PROJECT: VERBOUWEN VAN BESTAANDE EENGEZINSWONING

17/17
PLAN N°:

PLAN: **TERREINPROFIEL • BT/NT**

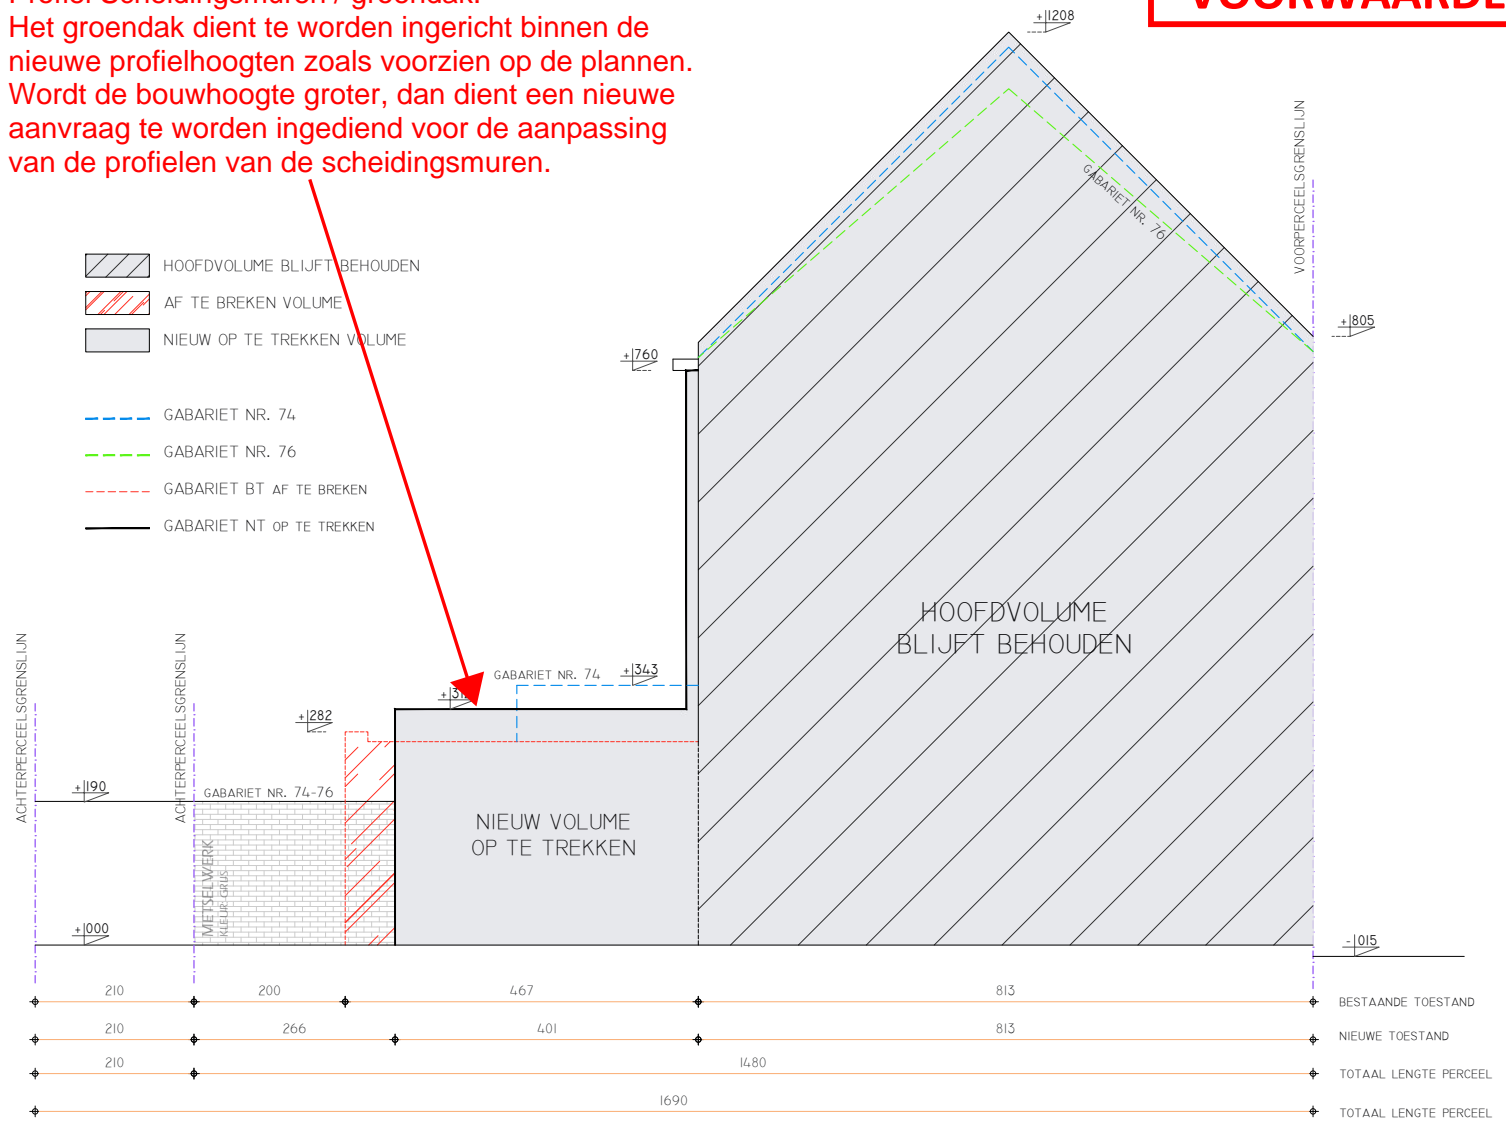
**ZIE BIJZONDERE
VOORWAARDE(N)**

Profiel Scheidingsmuren / groendak:
Het groendak dient te worden ingericht binnen de
nieuwe profielhoogten zoals voorzien op de plannen.
Wordt de bouwhoogte groter, dan dient een nieuwe
aanvraag te worden ingediend voor de aanpassing
van de profielen van de scheidingsmuren.
